# Mesto PEZINOK

Verejný obstarávateľ: **MESTO PEZINOK**  
Zákazka: - v zmysle § 117 zákona č. 343/2015 Z.z.  
Predmet zákazky: „Revitalizácia vnútrobloku na Aktívny park Za Hradbami v Pezinku“

## Doplňujúce informácie pre uchádzačov II

Plochy v pôdoryse, príloha č.4

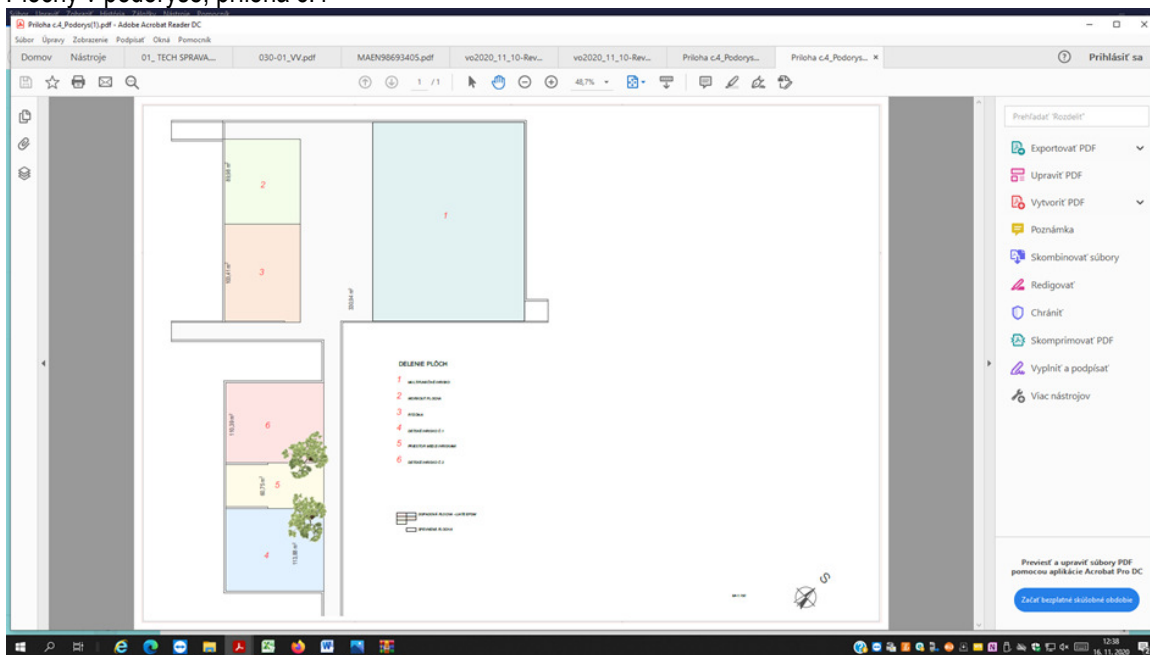
Plochy EPDM, sú inak uvedené v pôdoryse a iné rozmery plôch vo výkaz-výmere. Prosím o upresnenie, čo platí, či pôdorys, alebo výkaz výmer.

Plochy EPDM: platia výmery z výkazu výmer, plochy v pôdoryse sú schematické pre návrh umiestnenia hracích a cvičiacich prvkov.
